改善箇所説明図

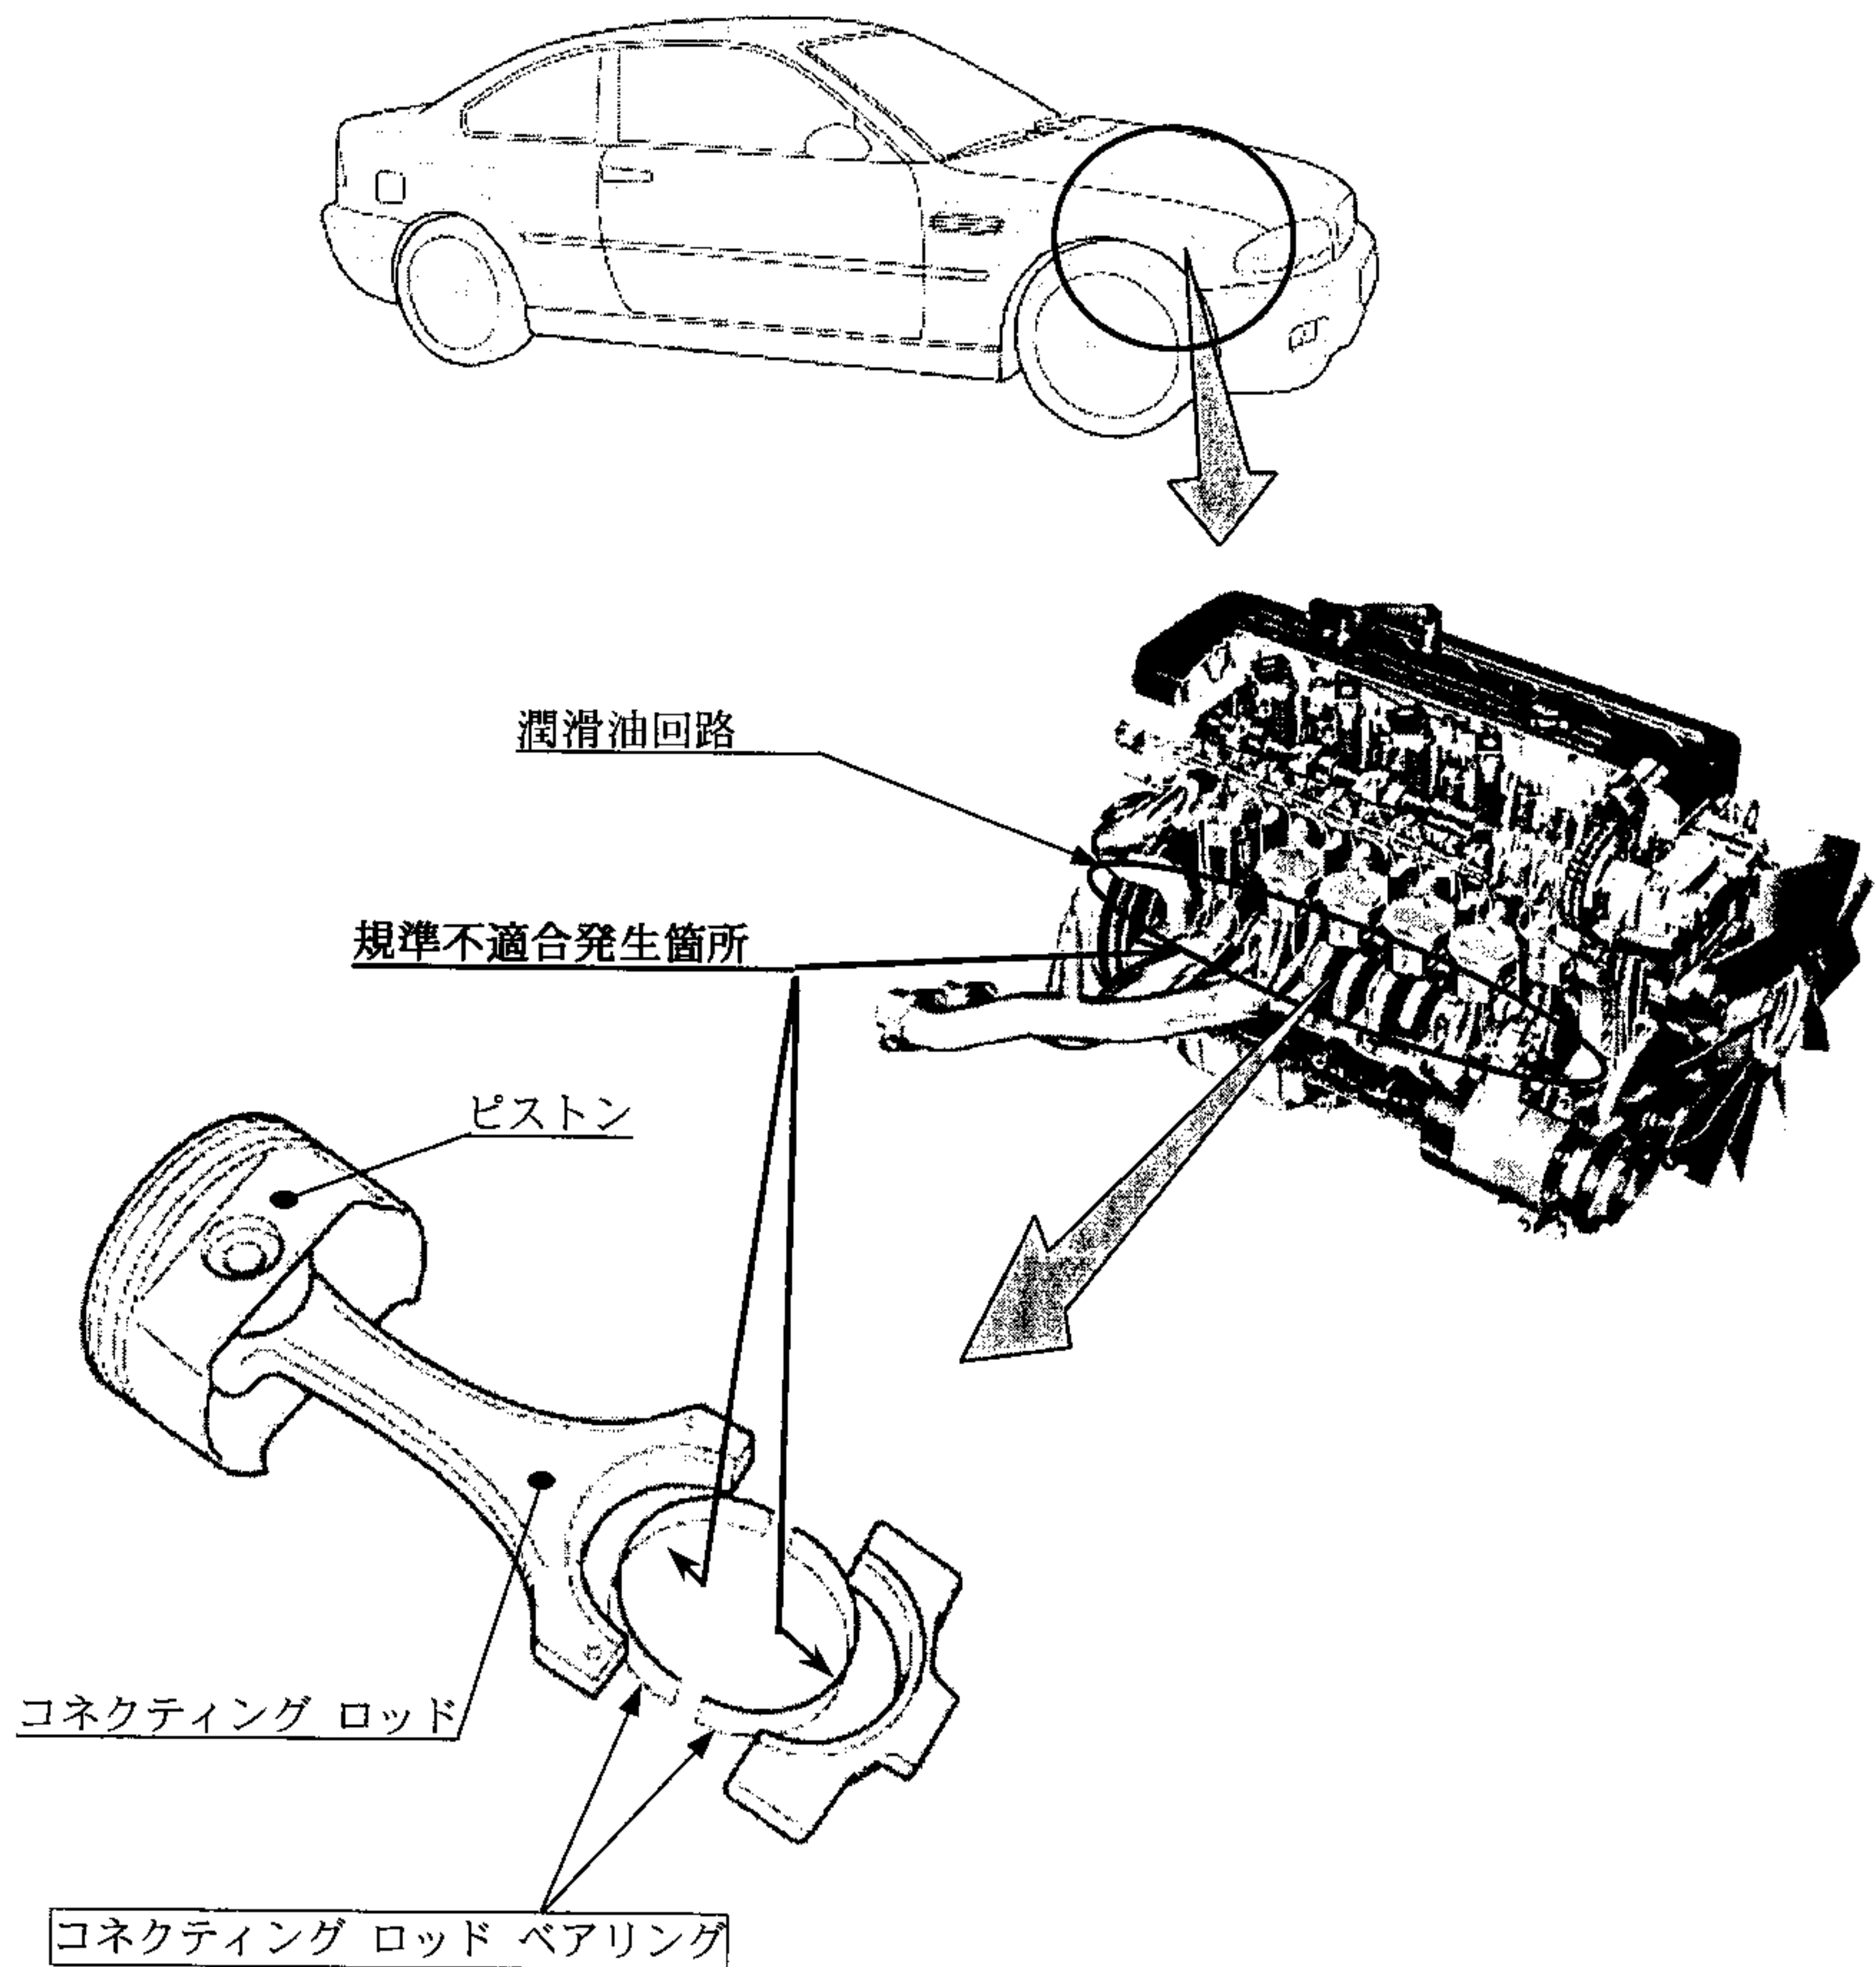
不具合の内容

原動機において、コネクティングロッド
ベアリングの材質が不適切なため、使用
過程における耐久性が不十分となり、当
該部位に早期磨耗が発生する。そのまま
の状態で使用を続けると当該部位が過
熱して打音等が発生し、最悪の場合、原
動機が停止し、再始動できなくなるおそ
れがある。

改善の内容

全車両、コネクティングロッド
ベアリングを対策品と交換する。

注： は交換部品を示す。
